Commune de Caunes-Minervois

Fiche conseil
d'aide à la
décision

Rénovation de l'école

objet | Rénovation
d'un ERP

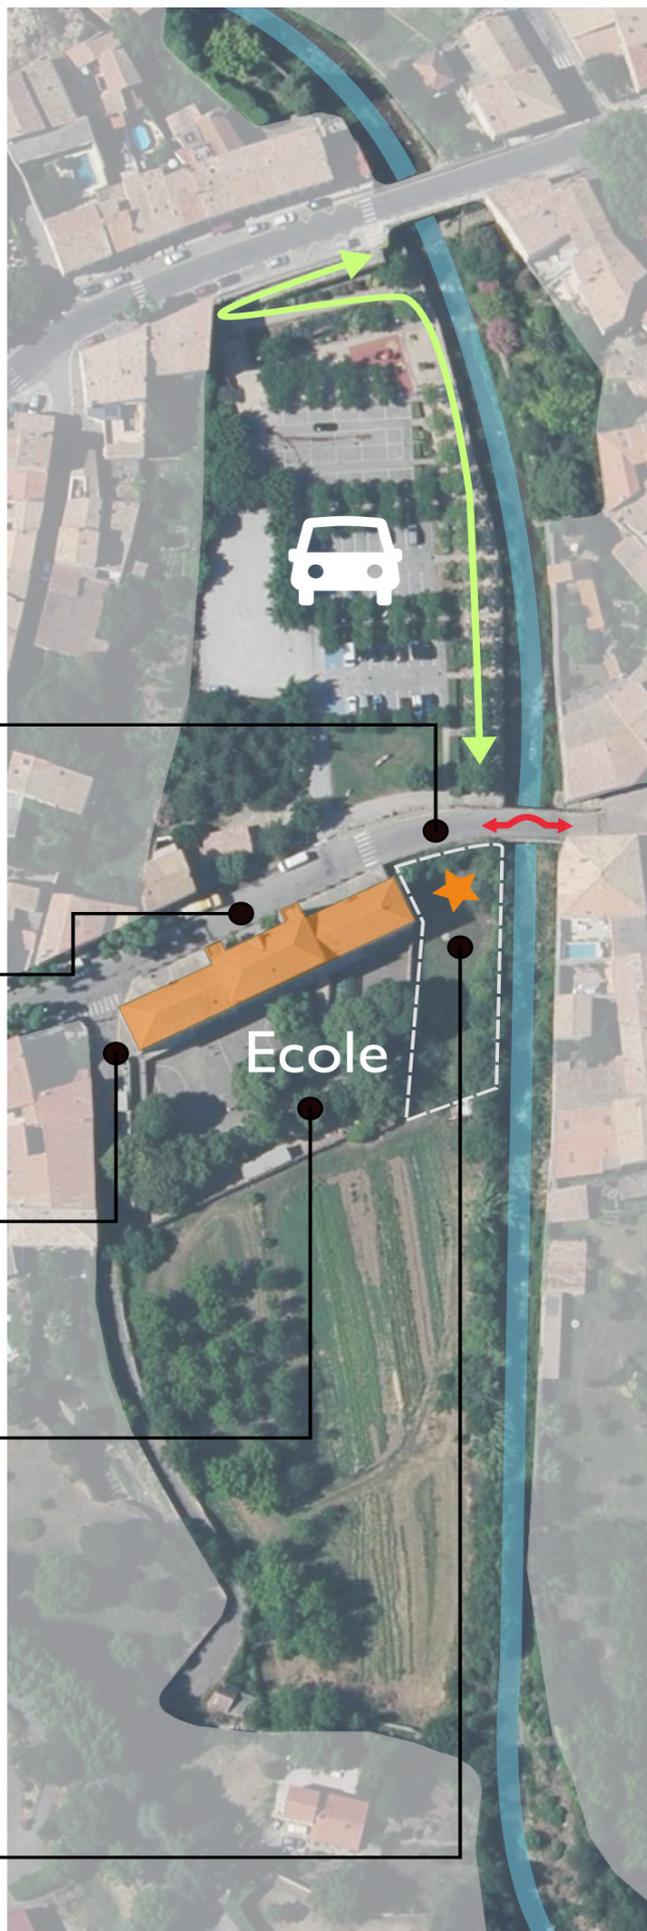
Point clef à traiter de manière plus qualitative : articulation entre le parking, l'Ecole, le Centre-Bourg, l'Argent Double. Aucun cheminement piéton (tout en enrobé).

Minimiser la rupture créée par la rue afin de mieux lier l'Ecole au parking planté. Modifier le profil de la voirie pour **redonner de la place aux piétons** sur cette portion. Travailler par soustraction pour obtenir un espace public sobre : éliminer les bordures, supprimer le stationnement, limiter le mobilier urbain devant l'école ...

Accès (option A) : maintenir cette entrée pour l'école primaire mais revoir l'aménagement du carrefour pour ménager un parvis plus grand et plus valorisant. Remanier les niveaux de sol pour faciliter l'accessibilité. Localiser un ascenseur extérieur à l'angle de la façade Sud pour desservir **coursives et cours d'école**.

Déplacer les sanitaires dans le bâtiment pour plus de confort. Démolir les édicules afin de **retrouver au maximum un traitement végétalisé en fond de cour**. Dans le cadre de la mise en accessibilité par ascenseur, prévoir de démolir la rampe centrale qui bouche la vue entre les deux cours.

Accès (option B) : Etudier l'acquisition foncière de cette parcelle stratégique. Il s'agirait d'une localisation judicieuse pour une nouvelle entrée de l'Ecole (commune maternelle/ primaire) avec un parvis plus grand et plus qualitatif que contre le pignon Ouest (relation à la rivière, au centre ancien, à l'espace public). De plus, l'implantation d'un ascenseur extérieur serait plus harmonieux à cet emplacement (en continuité du bâti) et pourrait être l'opportunité d'affirmer une écriture architecturale sobre mais contemporaine visible depuis l'espace public. De plus, si nécessaire, la cour d'école pourrait être agrandie.

Entrée Ouest - Option A - Entrée existante maintenue

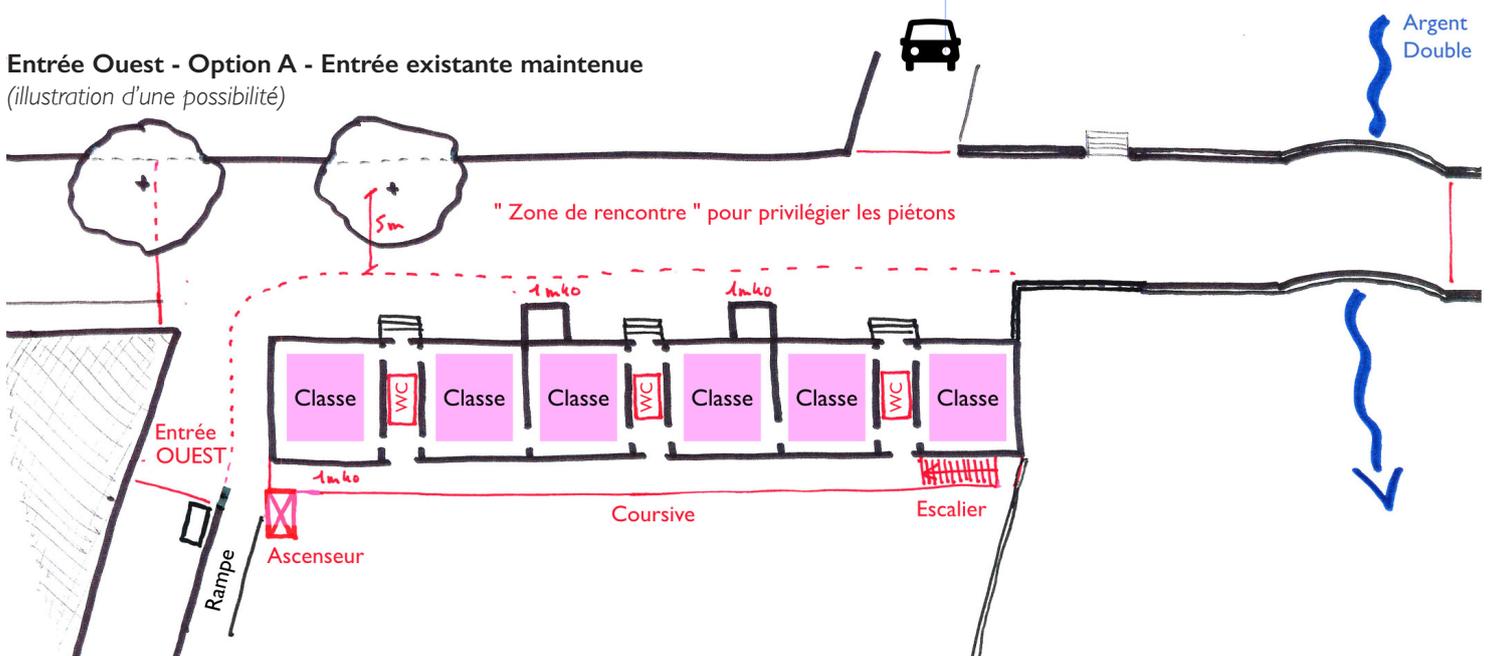
Inconvénients : un gros travail à prévoir sur la VRD pour sécuriser les piétons entre le parking et l'entrée de l'École, parvis inexistant, réfléchir à passer la rue des Saules en voie réservée aux riverains pour limiter au maximum le trafic devant l'entrée.

Avantages : moins de complexités administratives que l'option B, ne modifie pas trop le fonctionnement actuel

Entrée Est - Option B - Entrée nouvelle côté rivière

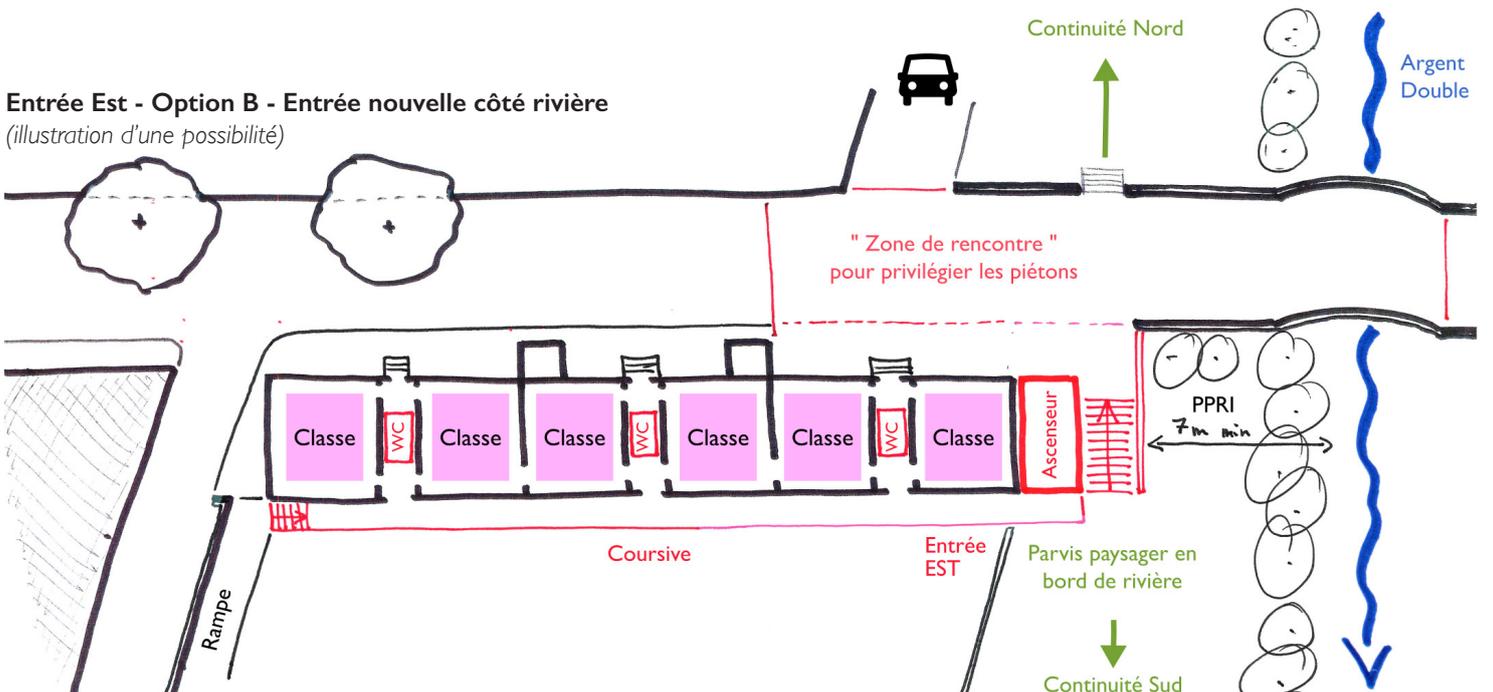
Inconvénients : acquisition foncière à étudier, prise en compte accrue des problématiques liées au PPRI.

Avantages : travaux de VRD plus réduits, création d'un vrai parvis paysager dans l'esprit Acte II (traitement naturel), possibilité à terme de poursuivre la continuité paysagère Nord/Sud le long de l'Argent Double, meilleure intégration du volume des circulations verticales dans la continuité du bâtiment de l'École (contre le pignon).

Illustration d'un scénario permettant de créer une ventilation nocturne afin d'améliorer le rafraîchissement en période de surchauffes estivales.

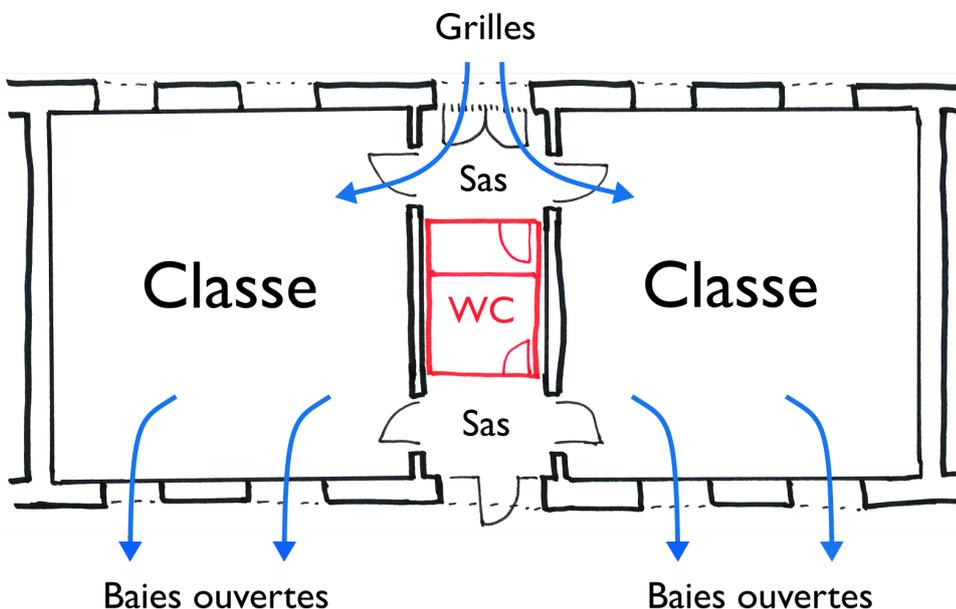
- Pour l'évacuation de la chaleur, de nombreuses solutions techniques pourront être étudiées dans le cadre d'un projet global. Cependant, nous recommandons une ventilation naturelle sans mécanisation onéreuse («free cooling»), ce qui peut être obtenu en assurant un courant d'air nocturne dans le bâtiment. Pour ce faire, l'une des solutions serait de permettre une ouverture de quelques menuiseries de la façade Sud (à équiper de grilles anti-effraction) et côté Nord, il conviendrait de remplacer les panneaux pleins des portes en bois par des grilles en bois (à condition de les obstruer thermiquement pour l'hiver). Il est aussi envisageable, mais plus complexe, de transformer en façade Sud les impostes plein-cintres des menuiseries en ouvrants à bascule mécanisés pour ventiler (nécessite de réhausser les faux-plafonds).
